Oggetto: PROCEDIMENTO UNICO EX ART. 53 L.R. 24/2017 PER L'AMPLIAMENTO DI FABBRICATO COMMERCIALE ADIBITO A GRANDE STRUTTURA DI VENDITA, ESISTENTE POSTO IN ALSENO, VIA EMILIA EST N. 1388, COMPORTANTE VARIANTE AI PIANI URBANISTICI VIGENTI. - *Riscontro Integrazione*

- la documentazione Integrativa Trasmessa (rif. nota dello scrivente in U.T. Prot.0061512. del 11/09/2023) trasmessa dal Comune di Alseno, in particolare:
"TAVOLA 3h - STATO FINALE - PLANIMETRIA COLLOCAMENTO NUOVA VASCA DI LAMINAZIONE"

ALL.01 - Estratto Moka RER – Sovrapposizione catasto

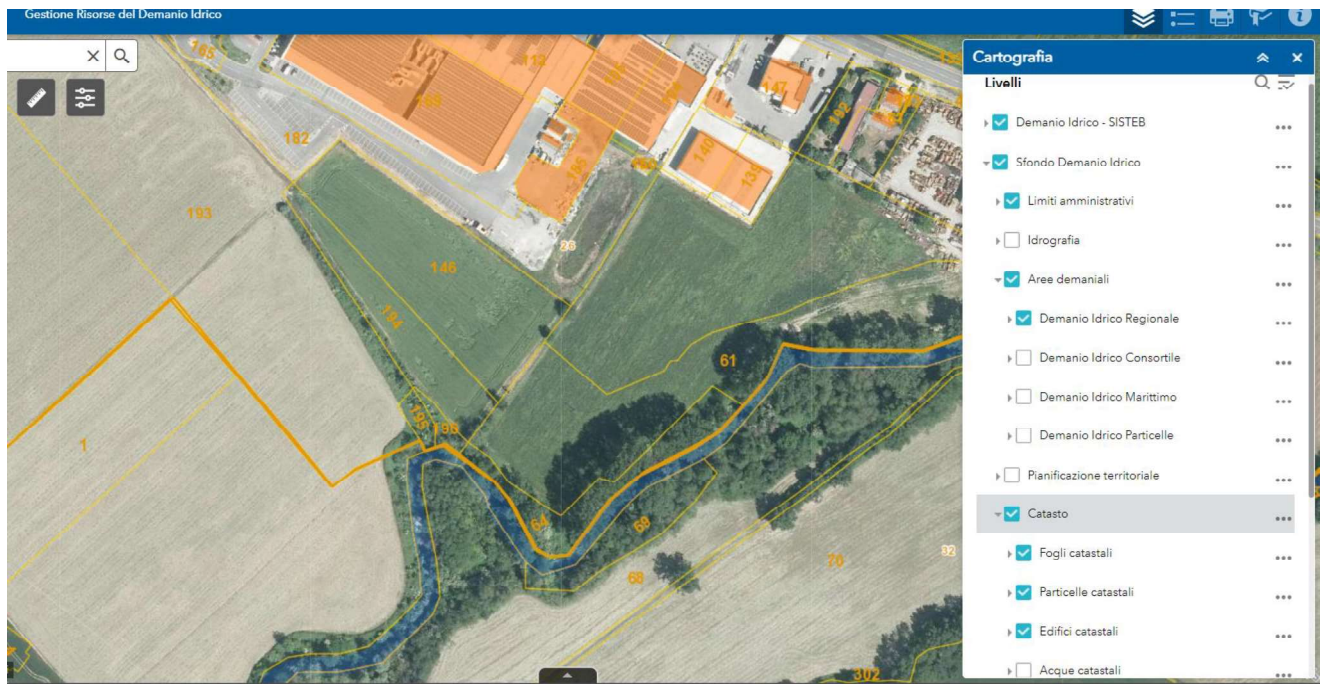
- il posizionamento della vasca di laminazione, si colloca in posizione ove il torrente Ongina presenta un'ansa tale da poter determinate fenomeni di erosione con possibile coinvolgimento dell'opera di laminazione;
- la sistemazione dell'area esterna coinvolge porzioni di sponda che, pur non facenti parte del demanio idrico RER, costituiscono di fatto parte integrante del corso d'acqua. La sistemazione dell'area al contorno mediante pavimentazione in conglomerato bituminoso si spinge infatti fino al confine con l'area del Demanio Idrico RER -zona d'alveo, non rispettando al riguardo le distanze del sopracitato citato R.D. 523/1904 (rif. art. 96 comma f).

ALL.02 - Stralcio "TAVOLA 3h – STATO FINALE – PLANIMETRIA COLLOCAMENTO NUOVA VASCA DI LAMINAZIONE

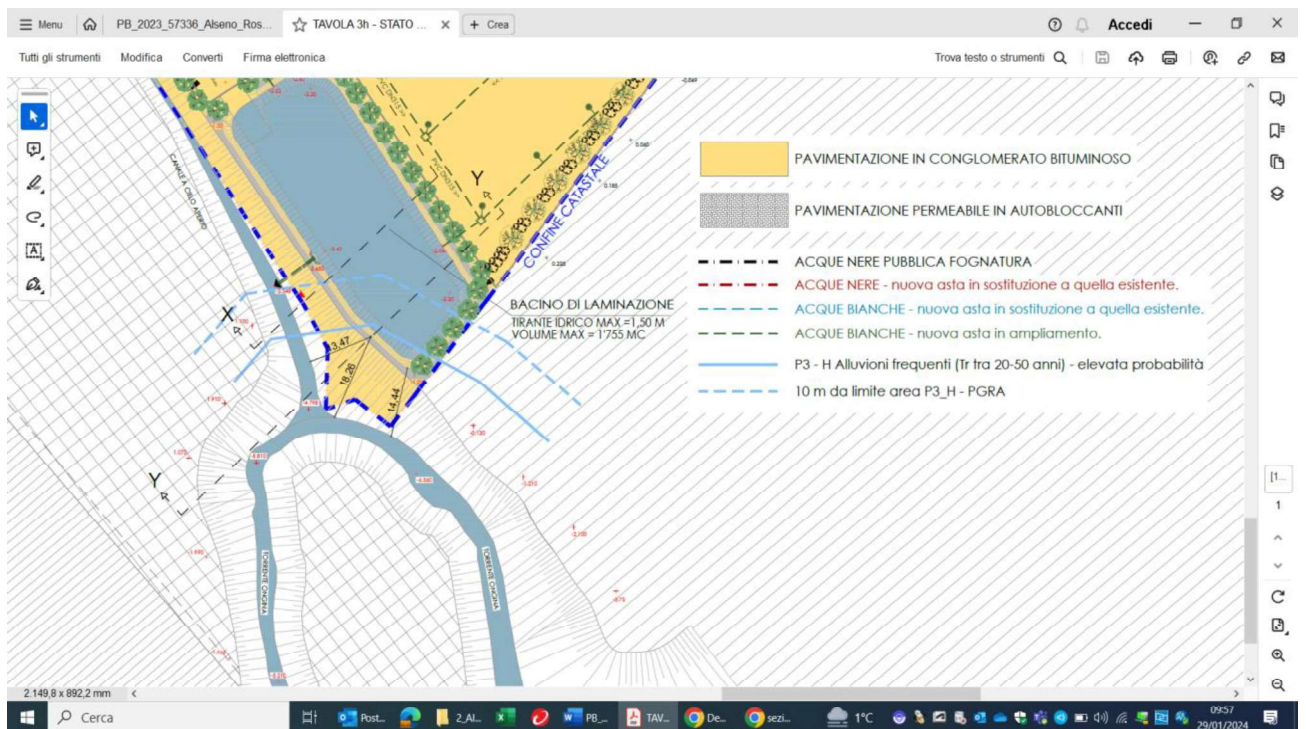
- infine, si prende atto che il punto di immissione dello scarico della vasca di laminazione nel canale privato avverrà alla quota di fondo alveo della scolina privata.

- un'attenta valutazione della quota di immissione della vasca di laminazione nella scolina privata al fine di scongiurare possibili fenomeni di rigurgito (e conseguente malfunzionamento) che potrebbero verificarsi in caso di eventi di piena.

In merito a quanto sopra riportato si precisa fin da ora che eventuali danni conseguenti alla scelta di ubicazione del bacino di laminazione rispetto al T. Ongina – come indicata in Tav. 3h - non potranno in alcun modo, a fronte di quanto evidenziato, essere oggetto di future richieste/pretese nei confronti dello scrivente U.T. rammentando altresì quanto previsto all'art.12 c.3 del R.D. 523/1904.

- il posizionamento (arretramento) del bacino di laminazione ad una opportuna distanza di sicurezza tale da evitare possibili fenomeni erosivi dovuti alla naturale divagazione del Torrente Ongina. A tal fine la distanza del manufatto andrà determinata riferendosi alla delimitazione effettiva del corso d'acqua considerando il ciglio di sponda quale confine naturale dell'ordinaria portata del corso d'acqua;
- il rigoroso rispetto per quanto concerne la sistemazione dell'area esterna posta in confine con area Demaniale (F.26 mapp.196) delle distanze previste dal R.D. 523/1904 che andranno determinate come sopra specificato; nello specifico, all'art. 96 c. 1 lett. *f* è stabilito il limite inderogabile di 10m "*per le fabbriche e per gli scavi*".
